改善箇所説明図

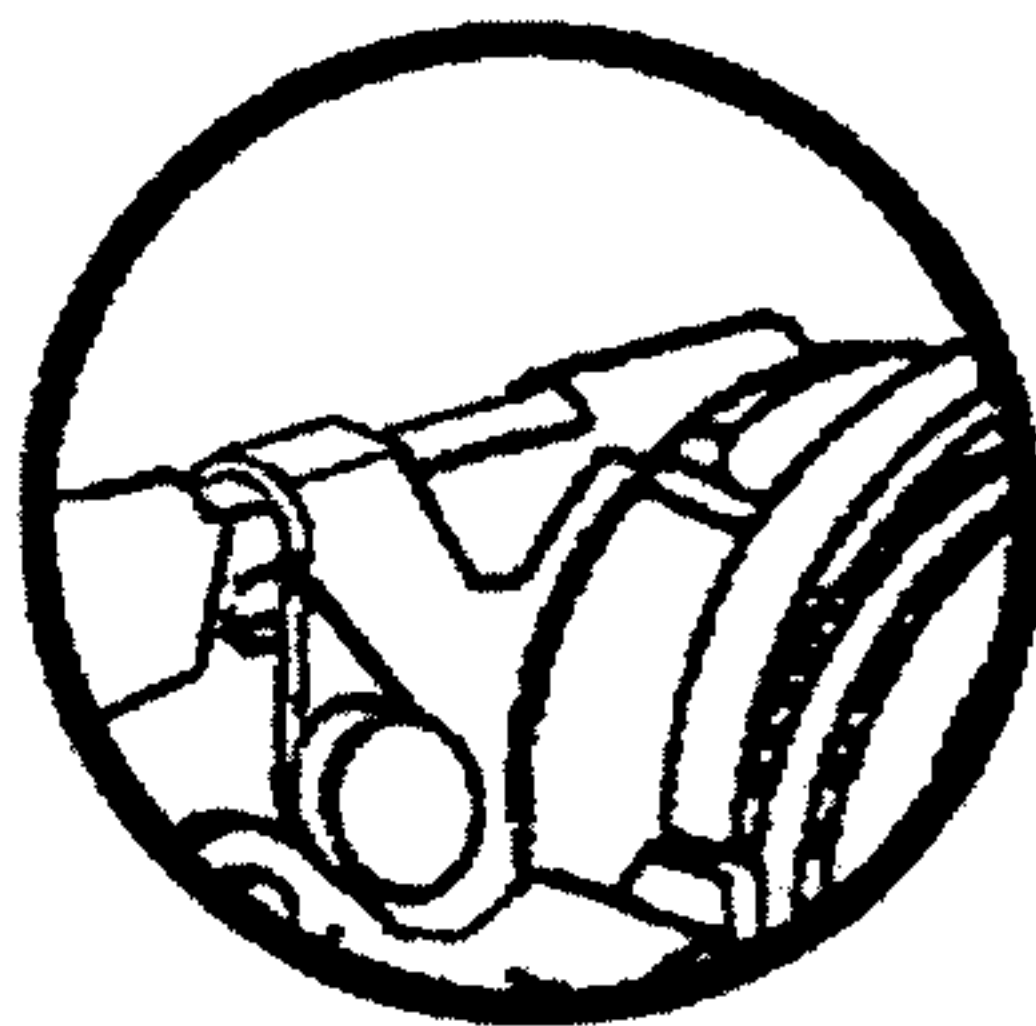
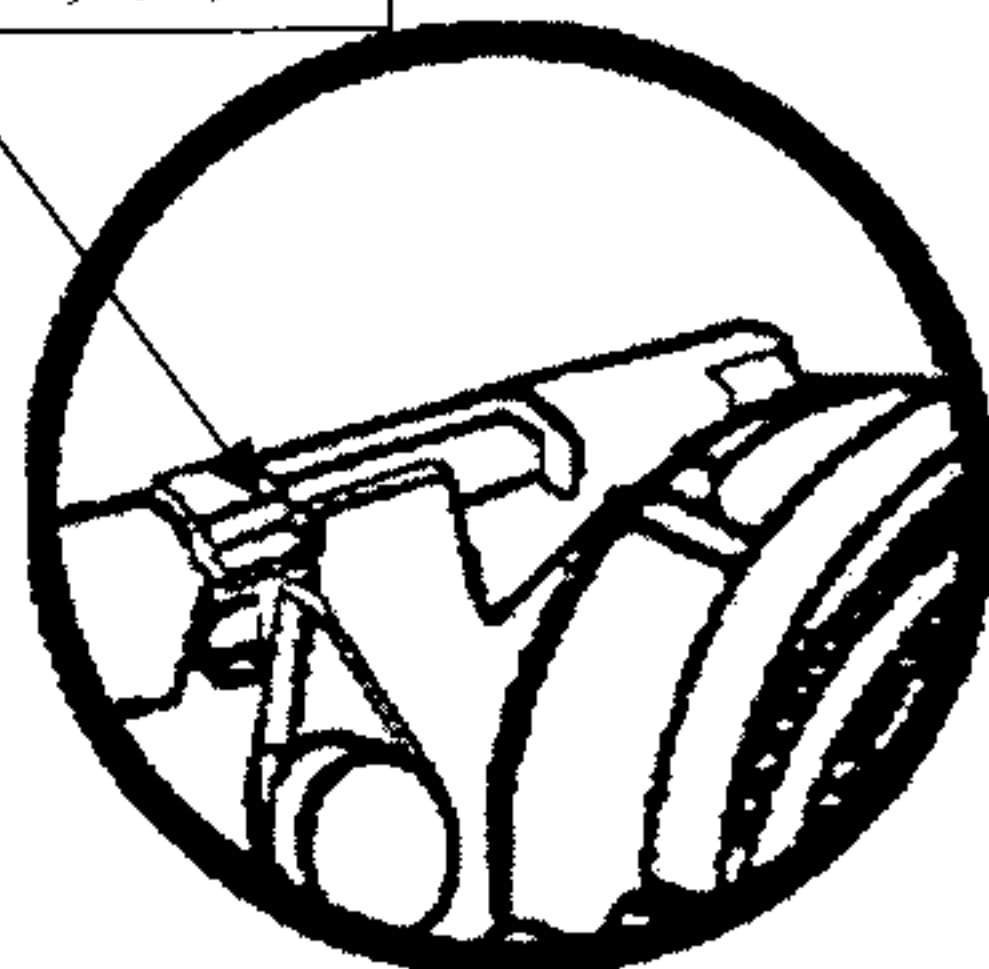
駐車ブレーキにおいて、ブレーキレバーの引きしろを自動的に調整する機構の設計が不適切なため、調整機構の歯止めが適正に噛み合わないものがあり、そのままの状態で使用を続けると、所定の位置まで当該レバーを引いてもブレーキワイヤーが引かれないことがあり、最悪の場合、駐車ブレーキを操作しても駐車制動力が不十分となるおそれがある。

全車両、当該ブレーキの自動調整機構のラッチ部に、クランプを取り付ける。
